## Ideenwettbewerb für die kantonale st. gallische Land- und Hauswirtschaftl. Schule in Flawil.

fasser des erstprämierten Entwurfes zu übertragen. — Dem Bericht des Preisgerichtes sei folgendes entnommen:

I. Preis (5000 Fr.), Entwurf Nr. 10. — Grundriss vom Erdgeschoss und Querschnitt. — 1:800.

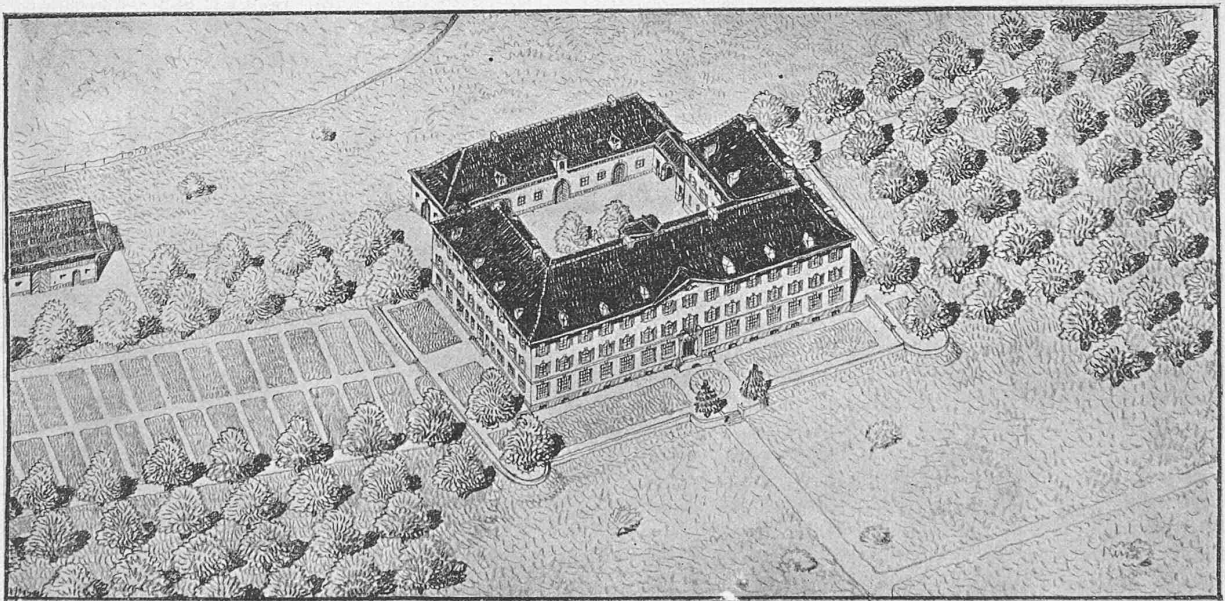
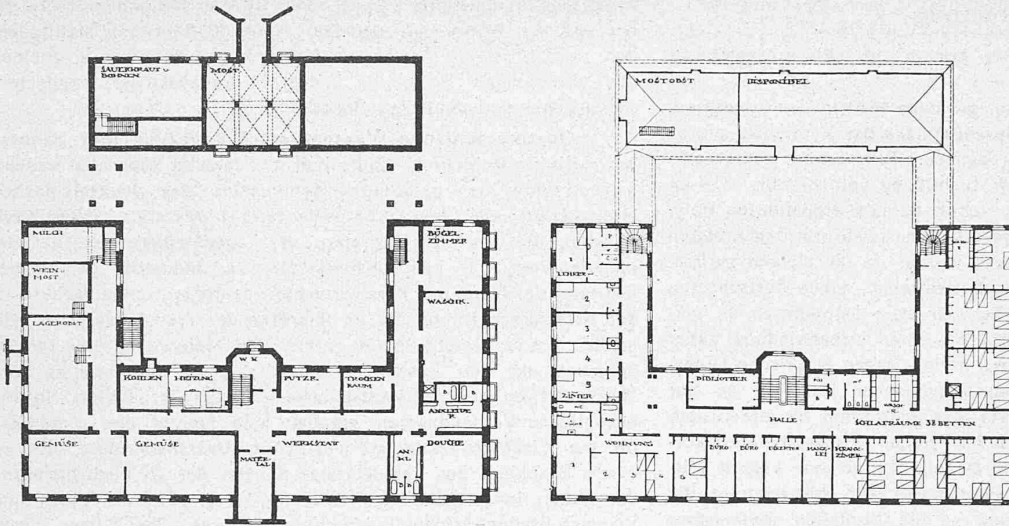
*Nr. 10. „Torbogen“.* Die Gesamtgebäudeanordnung ist bei diesem Projekt dadurch richtig gefunden, dass eine Hofanlage mit durchgehender Strasse ausgebildet wurde und zwar durch Stellung des Hauptgebäudes südlich und des Oekonomiegebäudes nördlich derselben. In diesem Oekonomiegebäude ist die Unterbringung aller landwirtschaftlichen Betriebsräume möglich und dadurch wird das Hauptgebäude entlastet.

In letzterem sind Haupt- und Nebentreppen praktisch und übersichtlich angeordnet, eine klare Zusammenfassung aller Hauswirtschaftsräume mit guter Verbindung zum Gemüsegarten durchgeführt und ebenso die Lehrräume richtig plazierte. Direktor und Kanzlei sollten beim Haupteingang im Parterre untergebracht sein. Die allgemeine Disposition der Schlaf- und Waschräume ist zu-

treffend, jedoch lässt die Möblierungs-Möglichkeit in verschiedenen Punkten noch zu wünschen übrig. Die Waschküche und das Bügelzimmer würden besser auch im Oekonomie-Gebäude untergebracht, wodurch Belästigung der Lehrzimmer vermieden würde. Hof- und Aussen-Ansichten wirken gut, namentlich infolge der ruhigen Dächer.

II. Preis ex aequo,  
II. Rang (4000 Fr.)  
Entwurf Nr. 22.  
Arch. Ernst Kuhn,  
St. Gallen.

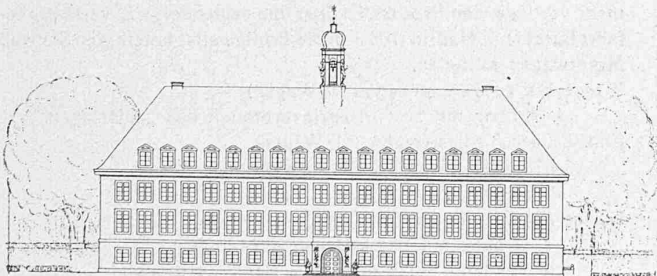
*Nr. 22. „Sparsam“.* Die Gruppierung des Baues um einen geschlossenen Innenhof ist dem Verfasser gut gelungen. Die Zufahrt durch die in der Haupt-axe angenommene Einfahrt und den stark fallenden Hof ist unpraktisch.

Der Eingang von der Hofseite ist zu nebensächlich und ohne Windfang ausgebildet. Der Haupteingang liegt im Kellergeschoss der Südseite, was der Gesamtsituation nicht entspricht. In den übersichtlichen Grundrissen sind die verschiedenen Raumgruppen sehr gut zusammengefasst. Die Korridore weisen bei grosser Oekonomie schöne Raumverhältnisse auf. Haupt- und Nebentreppen sind klar und richtig disponiert. Namentlich hervorzuheben ist die praktische Anlage der Treppe im Ostflügel, die ausser den Wirtschaftsräumen die Direktorwohnung, die Lehrerschlafzimmer und Diensträume bedient. Das Zusammenfassen der Lehrzimmer in ein Appartement in der Südostecke ist zweckmässig und die Verbindung mit dem Hauptgebäude gut. Das Krankenzimmer liegt richtig abgesondert an der Nebentreppe. — Die Architektur zeigt bei gutem Rhythmus und schönen Verhältnissen grosse Einfachheit. Zu beanstanden sind die zu eng aneinander gereihten Dachfenster und der etwas überreich geratene Dachreiter. (Schluss folgt.)
